april 1999

REGULERINGSFORSLAG

Ændring af bundbredder i Haulund bæk

RIBE KOMMUNE

4.2 Stryg

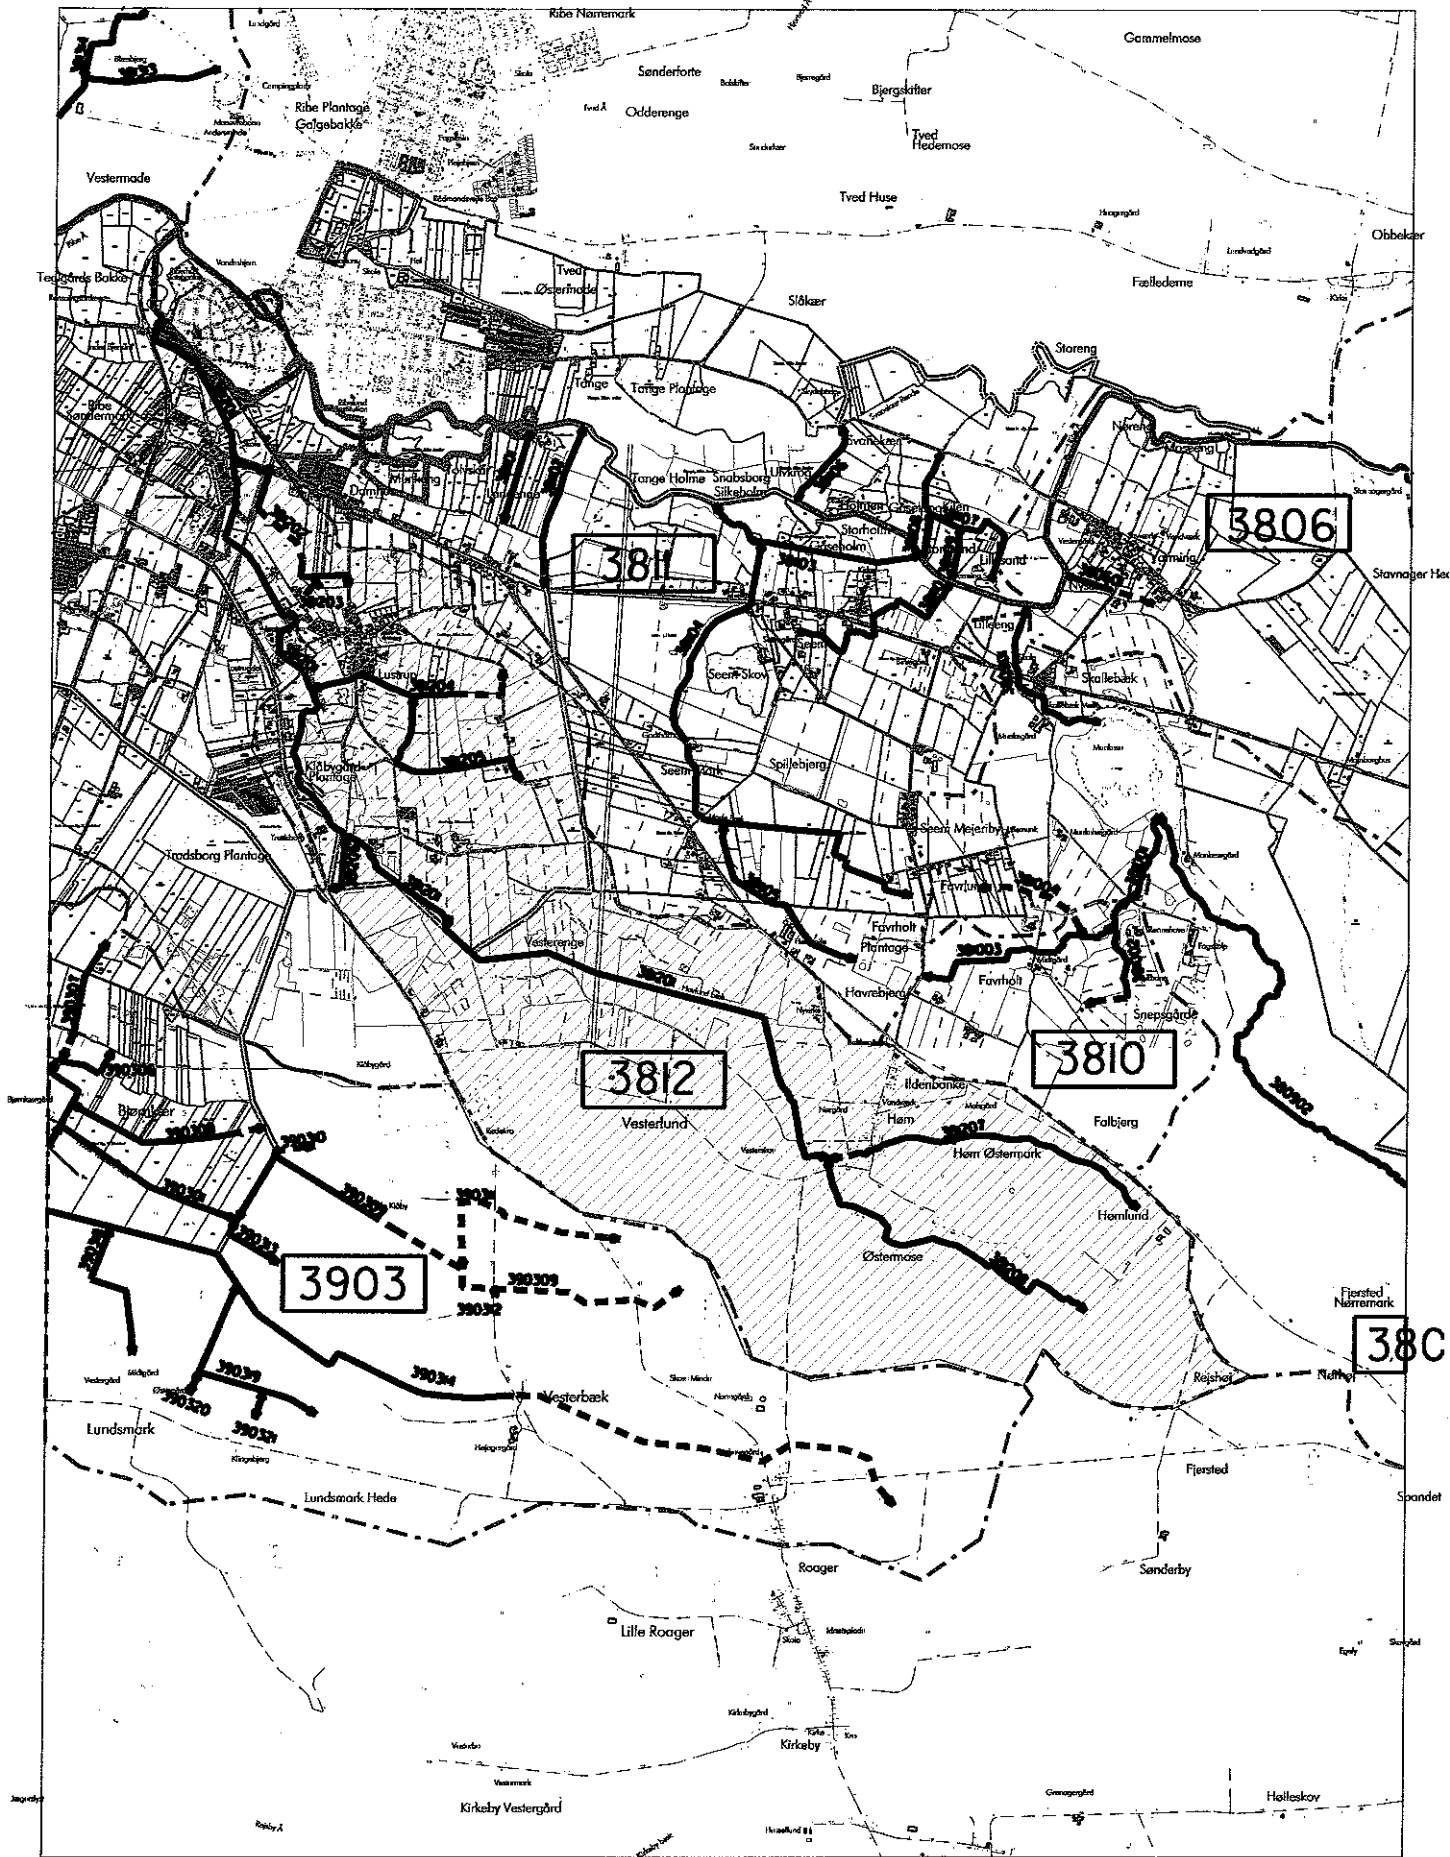
De i dette regulativ beskrevne stryg er gamle stryg med et fald på mere end 20‰, der skal ombygges. Strygene kan af vandløbsmyndigheden ombygges i forbindelse med vandløbsvedligeholdelsen. Faldet udjævnes nu over stenstryg med fald på ca 20‰. Strygene opbygges som stenstryg med dobbelt profil og 30 cm høje banketter. Fald og bundbredde fremgår af tabellerne under det enkelte vandløb.

Den viste ombygning af tretrinsstyrtet under Lustrupvej i Haulund Bæk er ikke registreret ved opmåling af vandløbet. Styrtkamrene fyldes op og faldet udjævnes til ca. 27‰. Denne ombygning kan ligeledes foretages af vandløbsmyndigheden i forbindelse med vandløbsvedligeholdelsen.
